Keuringsverslag van een elektrische laagspanning- en zeer lage spanningsinstallatie

NIET CONFORM

Straatnaam Belzerstraat
Huisnummer 8
Busnummer
Postcode 3650
Gemeente DILSEN-STOKKEM
Land België

Controlebezoek van een oude huishoudelijke elektrische installatie van een wooneenheid bij verkoop op vraag van de verkoper volgens (KB 08/09/2019) - AREI Boek 1- 8.4.2. en 8.2.1. en 4.2.4.3.

Afbeelding schakel- en verdeelbord:

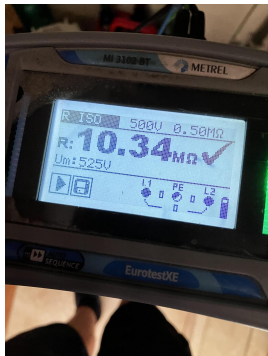
- I5.01 De aanduiding van de stroomkringen en/of apparatuur, aansluitklemmen, enz dient aangebracht of vervolledigd te worden. (Boek 1 Onderafdeling 3.1.3.1. en 3.1.3.3.A. en 5.1.6.1)

- I5.03 Het verdeelbord is niet makkelijk toegankelijk. (Boek 1 Onderafdeling 5.3.5.1.C.)
- I5.10 De genaakbare, naakte onder spanning staande delen zijn onvoldoende afgeschermd. (Boek 1 Afdeling 5.1.4. en 4.2.2.3.)

- I5.14 De nominale spanning dient duidelijk vermeld te worden op een oordeelkundig gekozen plaats. (Boek 1 Onderafdeling 3.1.3.3.)
- I5.15 Een alpolige scheidingsschakelaar is te voorzien om bord volledig spanningsloos te kunnen zetten. (Boek 1 Onderafdeling 5.3.5.1.B. en nota)

- I6.01 De differentieelschakelaar aan het begin van de huishoudelijke installatie is niet verzegelbaar. (Boek 1 Onderafdeling 4.2.4.3.)
- I6.04 Een differentieelstroombeschermingsinrichting met een gevoeligheid van 30mA is te plaatsen voor installaties van badkamer, wasmachine, vaatwas, droogkast en/of gelijkaardige toestellen. Deze dient ondergeschikt te zijn aan de hoofddifferentieelstroombeschermingsinrichting (Boek 1 Onderafdeling 7.1.4.3. en 4.2.4.3.)

- I6.06 De differentieelstroombeschermingsinrichtingen die worden geplaatst in huishoudelijke installaties zijn ten minste van het type A. Een differentieelstroombeschermingsinrichtingen van het type AC is niet toegelaten. (Boek 1 Onderafdeling 5.3.5.3.)

- I7.01 De smeltzekeringhouders of houders van kleine vermogensschakelaars met pennen met een sectie kleiner dan 10mm² zijn niet voorzien van kalibreerelementen. (Boek 1 Onderafdeling 5.3.5.5.A.)
